Le Port fluvial de Genève et la jonction du Rhône au Léman

Dans leur rapport[1] au Conseil d'Etat, les experts chargés d'examiner les projets de navigation fluviale intéressant Genève ont émis certaines opinions que nous ne croyons pas pouvoir laisser sans réponse. Notre intention n'est pas de relever et de discuter tous les détails de ce rapport, mais seulement de faire connaître les observations que nous suggèrent quelques passages importants ; nous sommes, du reste, prêts à continuer cette étude quand le moment sera venu.

Pour la Commission technique de l'Association suisse pour la navigation du Rhône au Rhin
(Section genevoise)

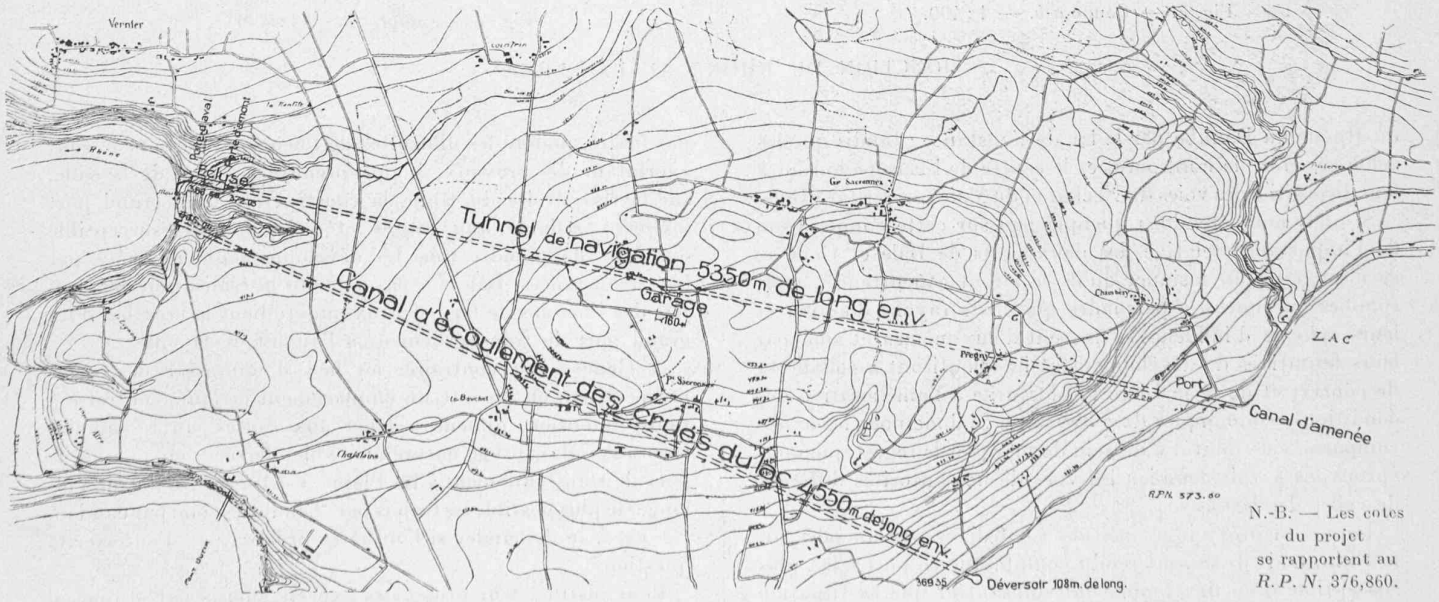
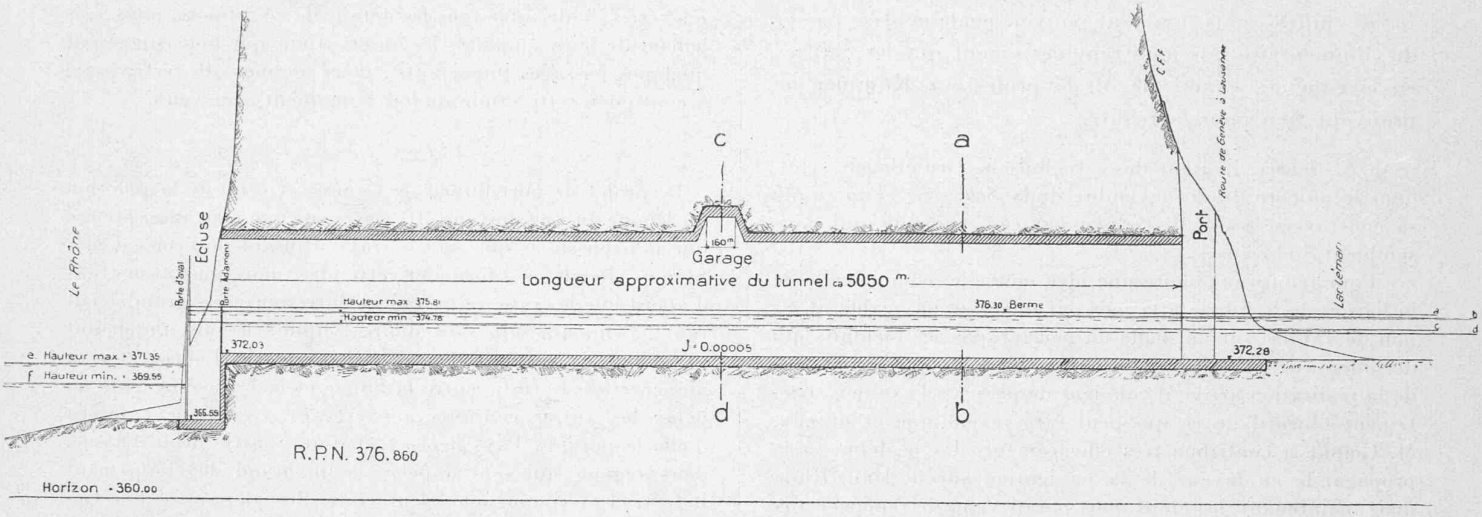
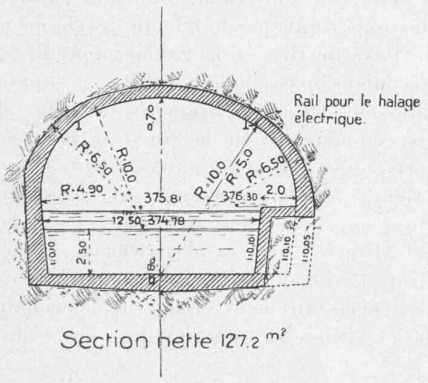
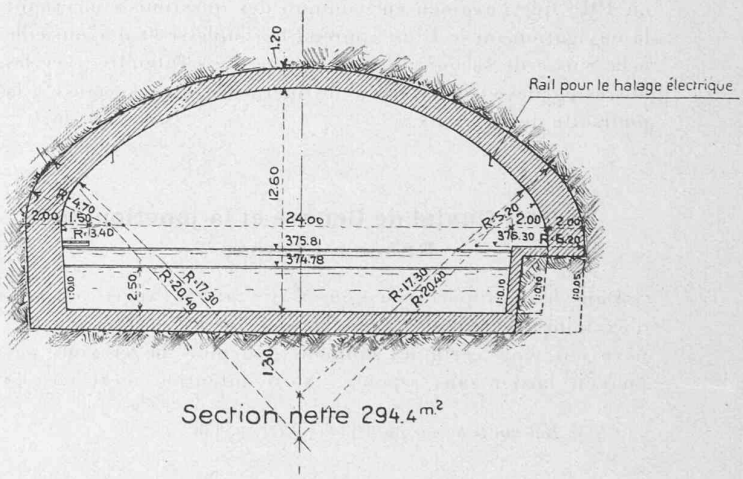
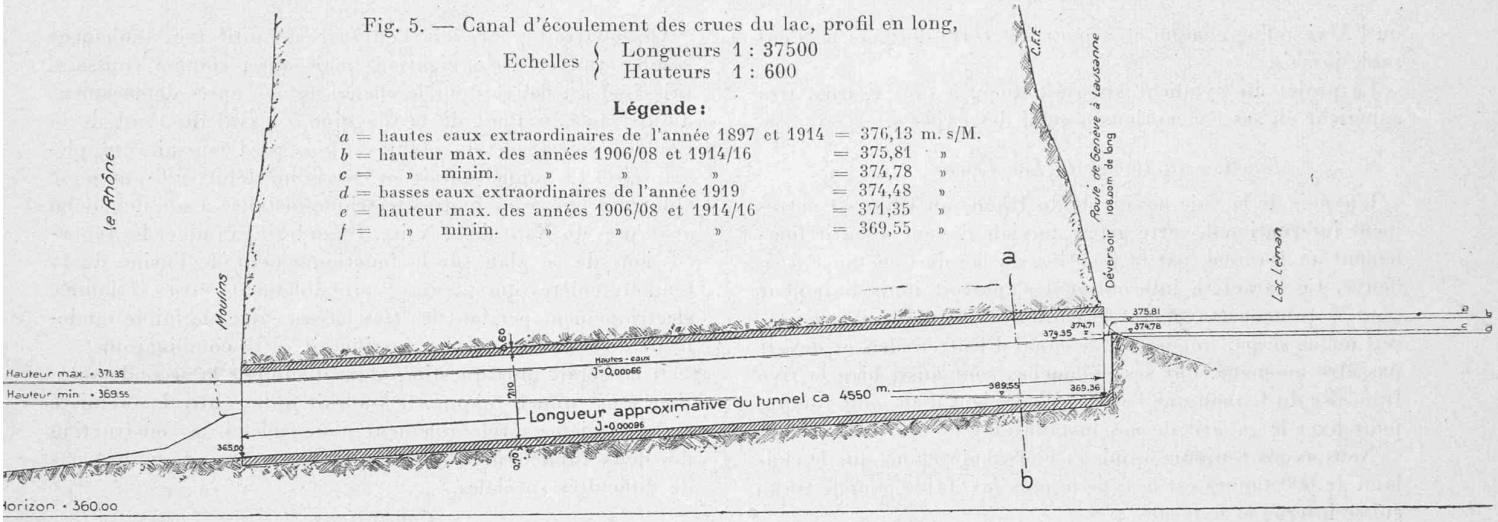
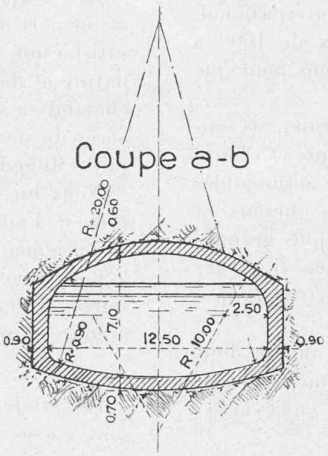
Les experts de l'Etat, reprenant la question, proposent une troisième solution, consistant à construire deux tunnels, l'un pour la navigation, l'autre pour l'évacuation des crues. Selon eux, le souterrain prévu par la première proposition serait d'une construction difficile ,en raison de sa section extraordinairement grande ; il serait encore très coûteux et sa division en plusieurs parties différemment utilisées compromettrait l'équilibre de l'ouvrage dont le fonctionnement et l'entretien offriraient de nombreux aléas (fig. 1 à 6).

Si l'ouvrage ne doit être utilisé que pour la navigation et l'évacuation des crues, la seconde solution serait la plus rationnelle ; moins coûteuse, elle supprimerait aussi les craintes qu' a fait naître la première proposition. Cette solution dépend toutefois d'un aménagement suffisant du bras droit du Rhône et de plusieurs tronçons à l'aval de la ville où le fleuve est très resserré ; il faut le dire pour marquer que si l'on devait laisser tels quels ces tronçons étroits, ils diminueraient beaucoup la valeur des travaux envisagés en ville pour corriger le bras droit.
